zaaknummer : Z20.001142
documentnummer : D21.249742/ac
behandelaar : M. Poppe

onderwerp : Brief definitief ontwerp de Doolhof

DEFINITIEF ONTWERP DE DOOLHOF

DEFINITIEF ONTWERP DE DOOLHOF

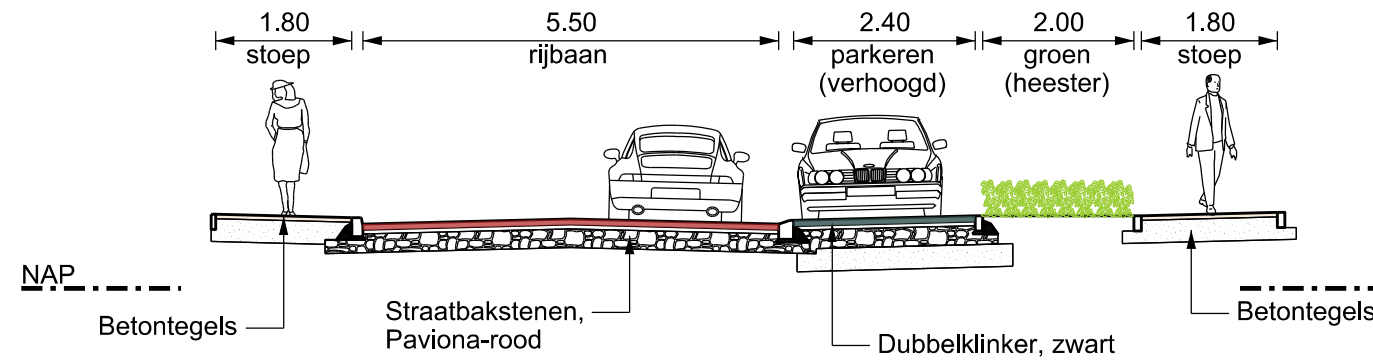
Vragen/opmerkingen	Ja / nee	Toelichting
1. Is het mogelijk om de relatief grote boomsoort in het groentje ter hoogte van de Doolhof 2 t/m 10 te vervangen voor een kleiner soort?	Ja	We vervangen de bomen "Luidambar styraciflua Worplesdon" voor een boom die minder groot wordt namelijk de Cornus-Mas. Zie ook de aangepaste groentekening op onze website.

2. Kan er een stoep komen vanaf de Doolhof 26 naar de rijbaan?	Ja	Om de bereikbaarheid van de parkeervakken te verbeteren wordt er een stoep aangelegd van 1.20 meter breed.

3. Kan er rondom het verhoogd tuinieren ter hoogte van de Doolhof 29 verharding worden aangebracht?	Ja	Om de toegankelijkheid te waarborgen leggen we een strook van 1.20 meter brede verharding aan.

4. Is de draai achter in de Doolhof ook voor een vuilnisauto te nemen?	Ja	De draaicirkel is theoretisch getoetst. Om de bereikbaarheid te garanderen passen we het "groentje" nog een klein beetje aan.

5. Kan er verlichting worden geplaatst langs het asfaltpad vanaf de Lange Meet naar de Paukenshoekstraat?	Nee	Het beleid schrijft voor om geen verlichting te plaatsen in parken en langs paden waar geen of beperkte sociale controle aanwezig is.

6. Wordt de groene verharding nat en/of modderig?	Nee	Dit voorkomen we door de grond waar het gras in groeit onder de bovenkant van de betonelementen af te werken.
